Modulo per la presentazione delle osservazioni per i piani/programmi/progetti sottoposti a procedimenti di valutazione ambientale di competenza statale

Proloco Porto Badisco APS

ID: 10927

Progetto di un parco eolico galleggiante off-shore denominato "Odra", costituito da 90 aerogeneratori suddivisi in 4 sottocampi, per una potenza complessiva d'impianto pari a 1325 MW, ubicato all'estremità meridionale della Puglia, nello specchio di mare antistante i comuni di Santa Cesarea, Otranto, Castro, Andrano, Tricase, Alessano, Castrignano del Capo, incluse le opportune opere di connessione alla RTN (cod. MYTERNA 202100983 - 202100984 - 202100985 - 202100986).

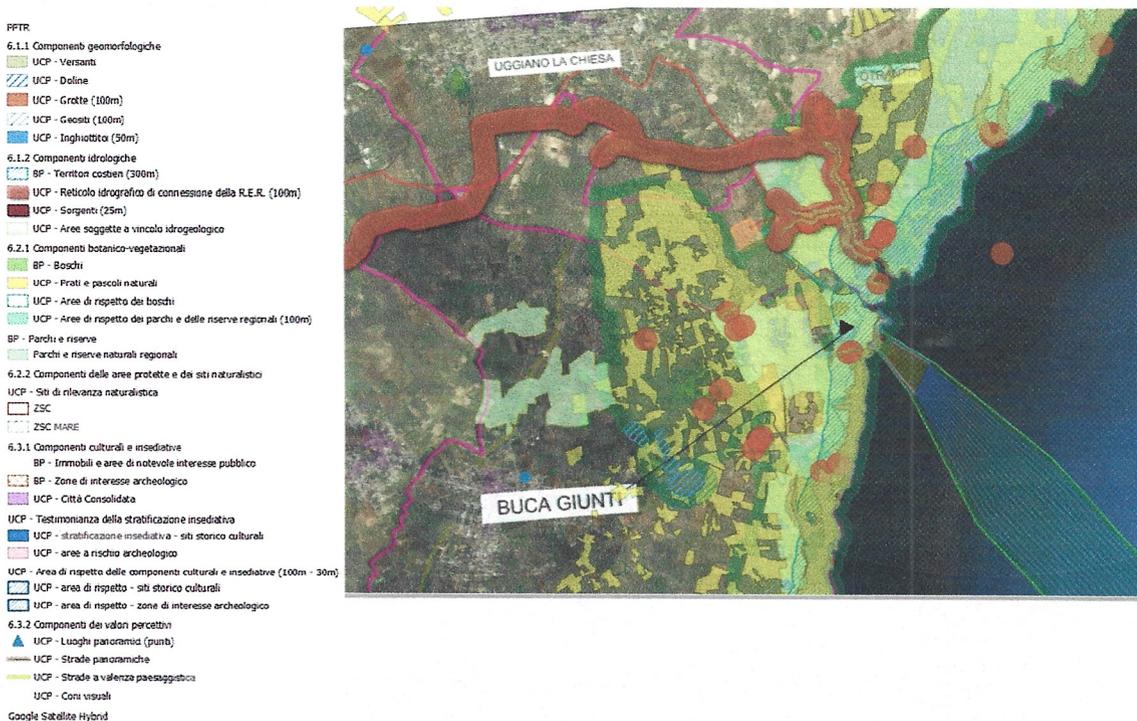
Inoltre, si ritiene che la coerenza con il PPTR debba essere espressa anche per tutte le opere legate al progetto terrestre, in particolare:

1_ la buca giunti interrata di dimensioni pari a 600 metri quadri, ubicata nel comune di Santa Cesarea Terme (LC), dove i cavi marini si raccordano con i cavi terrestri risulta essere localizzata su vincoli BP e UCP di tutte e tre le strutture del PPTR, in particolare:

- a) BP - Immobili e aree di notevole interesse pubblico [2]:
 - INTEGRAZIONE DI DICHIARAZIONI DI NOTEVOLE INTERESSE PUBBLICO RIGUARDANTE IL TRATTO DI COSTA ADRIATICA E IONICA DAL LIMITE SUD DELL'ABITATO DL OTRANTO (MARE ADRIATICO) AL CONFINE CON LA PROVINCIA DI TARANTO (PORTO CESAREO - MARE JONIO Classificazione D.Lgs. 42/2004, art. 136 con DGR n. 623 /2018)
 - DICHIARAZIONE DI NOTEVOLE INTERESSE PUBBLICO DELLA ZONA COSTIERA E PARTE DEL TERRITORIO COMUNALE DI SANTA CESAREA TERME (Classificazione D.Lgs. 42/2004, art. 136 con DGR n. 623 /2018)
- b) UCP - Prati e pascoli naturali [2]
- c) BP - Territori costieri (300m)
- d) BP - Parchi e riserve
- e) UCP - Aree soggette a vincolo idrogeologico
- f) UCP - Aree di rispetto dei parchi e delle riserve regionali (100m)
- g) UCP - Siti di rilevanza naturalistica

h) UCP - Coni visuali: Otranto

In merito al punto h, si ritiene utile effettuare un foto inserimento per la verifica dell'intervisibilità.
